# **Touche pas à ma ville de Clamart**

## **Avis sur le projet de prolongement du tramway T10**

*A l'attention de Mesdames les Garantes de la CNDP*

Clamart le 19 avril 2023

Le maillage viaire

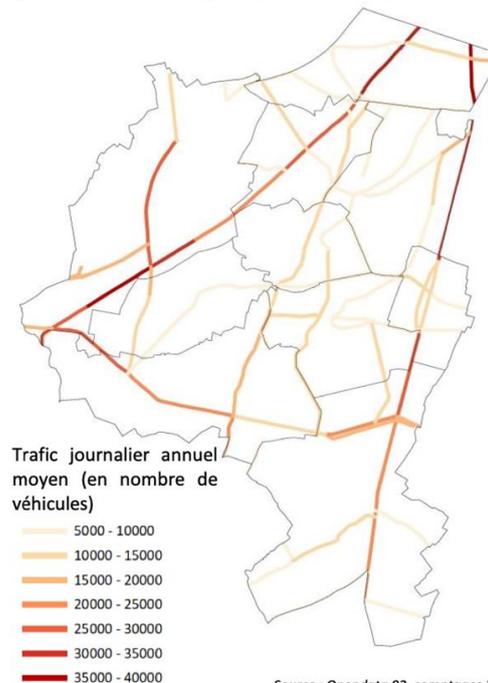
Le scénario en surface prévoit une fréquentation par jour de 48 000 voyageurs uniquement pour le prolongement. Actuellement, cette départementale accueille 25 000 à 30 000 voyageurs jours selon la source suivante : [https://vsgp-plui.concertationpublique.com/wp-content/uploads/2022/04/1-DIAG-partie-TERRITORIALE\\_fevrier-2022.pdf](https://vsgp-plui.concertationpublique.com/wp-content/uploads/2022/04/1-DIAG-partie-TERRITORIALE_fevrier-2022.pdf) page 158

Cette solution permettrait donc de :

- préserver la forêt de Meudon du déboisement pour créer la 3<sup>ème</sup> voie de circulation pour les voitures,
- favoriser les déplacements urbains avec des moyens de mobilité douce, comme le vélo sur les pistes cyclables,
- réduire les nuisances sonores liées à la circulation des voitures, constatées pour cette portion de départementale supérieure à 65 DB(A) de par la migration de la circulation en face ouest de la départementale,
- réduire la vitesse de circulation des voitures ne respectant pas à ce jour les limitations,
- protéger et sécuriser les piétons pour traverser la route départementale 2.
